YUNA I

NOTICE MONTAGE CARTE ALIMENTATION 729155 Rev 06

Power supply board 7296155 Rev 06 mounting notice

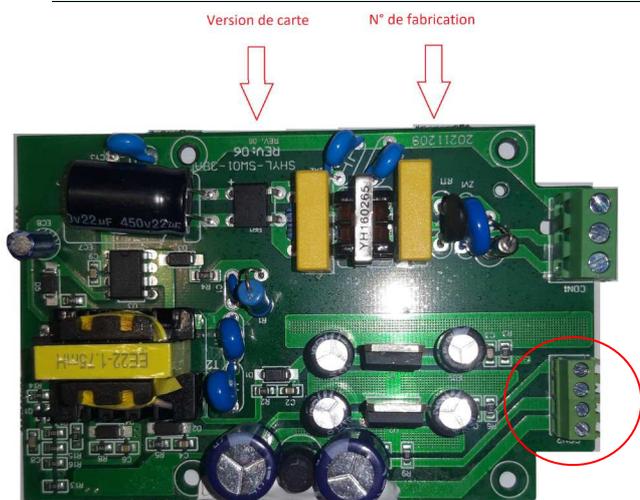
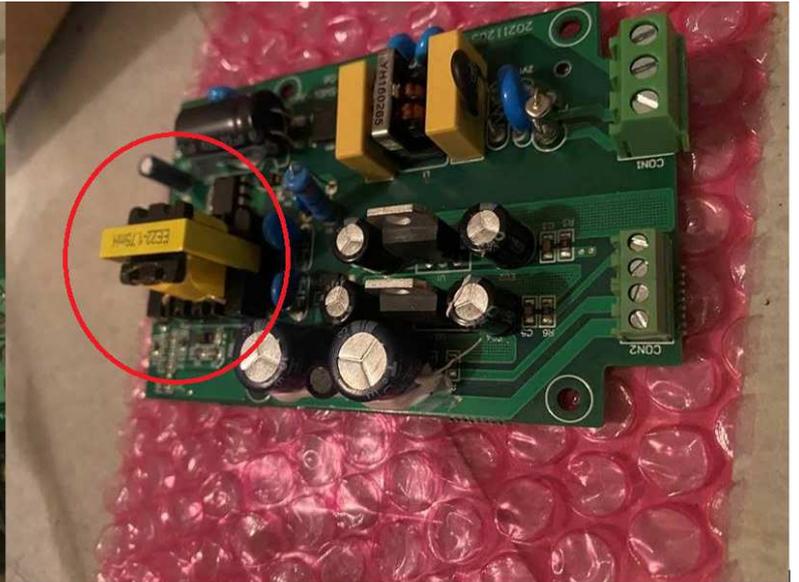
Les nouvelles cartes 729155 de version REV 06 et supérieures, soit de N° de série 202112xx et supérieures, ont leurs sorties 5V et 24V inversées par rapport aux version 05 et antérieures :

The new 729155 cards of version REV 06 and higher, i.e. serial number 202112xx and higher, have their 5V and 24V outputs reversed compared to version 05 and earlier.

La réactance cerclée en rouge ci-dessus est plus haute dans le cas de la rev 06, ce qui implique que le capot supérieur du boîtier d'alimentation ne doit plus être fermé. Le capot de protection général du module hydraulique n'en est pas gêné.

Also, The reactance circled in red above is higher in the case of rev 06, which implies that the upper cover of the power supply box must no longer be closed. The general protective cover of the hydraulic module is not affected by this.

En cas de remplacement d'une version REV05 ou antérieure par une version REV06 ou postérieure, il convient donc d'inverser le câblage des deux sorties 5V et 24VDC, tel qu'indiqué sur le schéma à droite.

If a REV 05 or earlier version is replaced by a REV 06 or later version, the wiring of the two 5VDC and 24VDC outputs should therefore be reversed, as shown in the diagram above.
